**AVIS RELATIF À LA PROTECTION
CONTRE LES EVENTUELS EFFETS NOCIFS ET NUISANCES
PROVOQUÉS PAR LES RAYONNEMENTS NON IONISANTS
GÉNÉRÉS PAR DES ANTENNES ÉMETTRICES STATIONNAIRES**

Commune : FLEURUS - Exploitant : ORANGE

Référence exploitant : 311C1_4/30820C1_4/40820C1_4/50820C1_4

Rapport n° 1511 / 2025

Figure 1 : Vue en plan des lieux de séjour et des points de contrôle

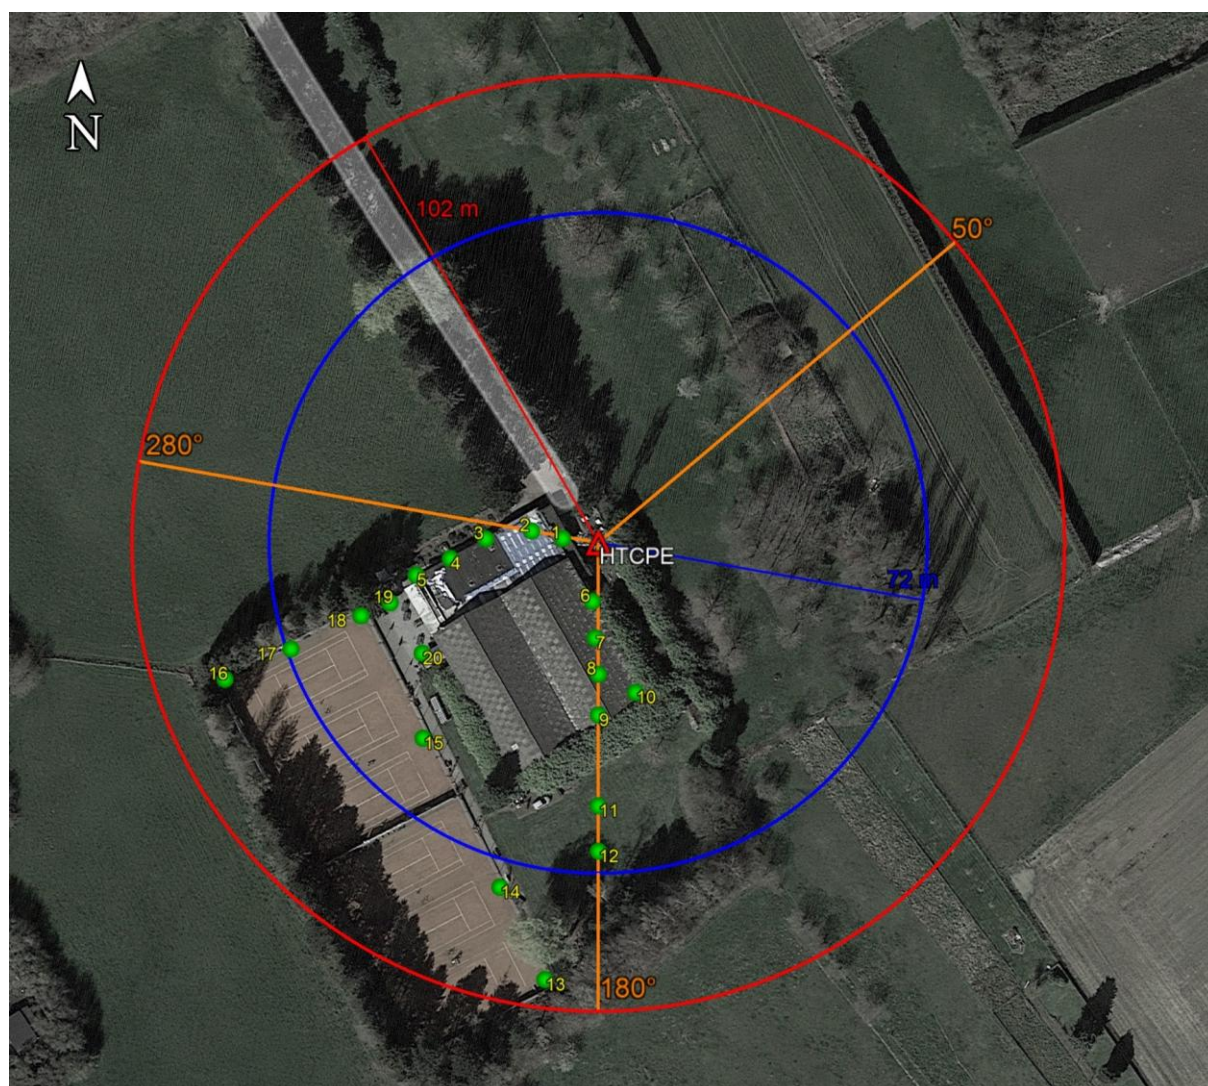
N° point de contrôle	LS	Atténuation (dB)	Indice d'exposition relatif à la limite par installation IE_i
13	LS13	0,0	0,793
14	LS13	0,0	0,650
16	LS15	0,0	0,591
17	LS15	0,0	0,384
12	LS11	0,0	0,378
11	LS11	0,0	0,127
19	LS19	0,0	0,124
20	LS19	0,0	0,105
18	LS15	0,0	0,099
15	LS15	0,0	0,084
5	LS1	3,0	0,069
9	LS6	3,0	0,066
7	LS6	3,0	0,056
8	LS6	3,0	0,048
3	LS1	3,0	0,046
10	LS6	3,0	0,044
4	LS1	3,0	0,042
2	LS1	3,0	0,036
6	LS6	3,0	0,029
1	LS1	3,0	0,020

En ce qui concerne les antennes de l'installation mentionnées dans le tableau 1, la distance maximale à laquelle la limite pourrait être atteinte, à l'extérieur, est égale à 96,3 m. S'il n'y a pas de LS à une distance inférieure, les antennes respectent forcément la limite d'immission.

Dans le cas des LS situés à l'intérieur des bâtiments, une atténuation d'obstacle est prise en compte et il en résulte que la distance maximale à laquelle la limite pourrait être atteinte se réduit à 68,6 m.
